Boringsstatus for Renovest I/S, Stengårdsvej 33, Løgstør - 11. oktober 2017

Kortbilag B-1 - Grundvandsmonitoring

Grundvandsmonitoring

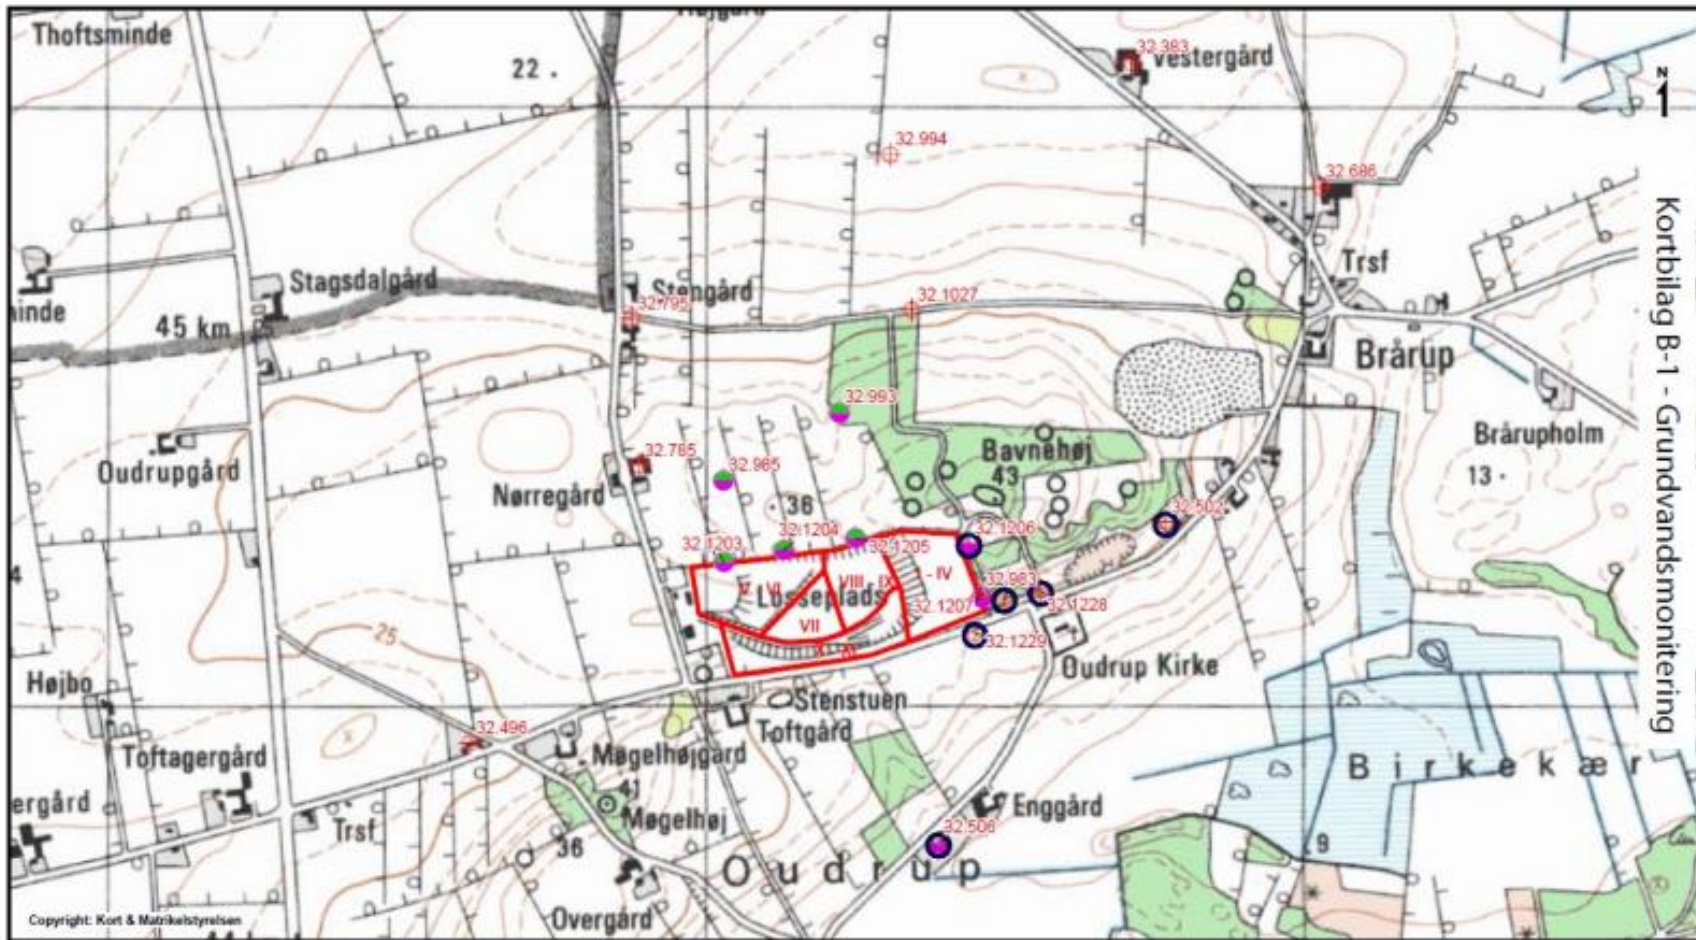
*Ved tilsynet blev tilset nummer 3 boring fra vejen, som antages at være DGU 32.1205. Denne boring kan være forvekslet med boring DGU 32.866. Der er tegn på, at der er sket vandindvinding fra denne boring, se endvidere fotos nedenfor.
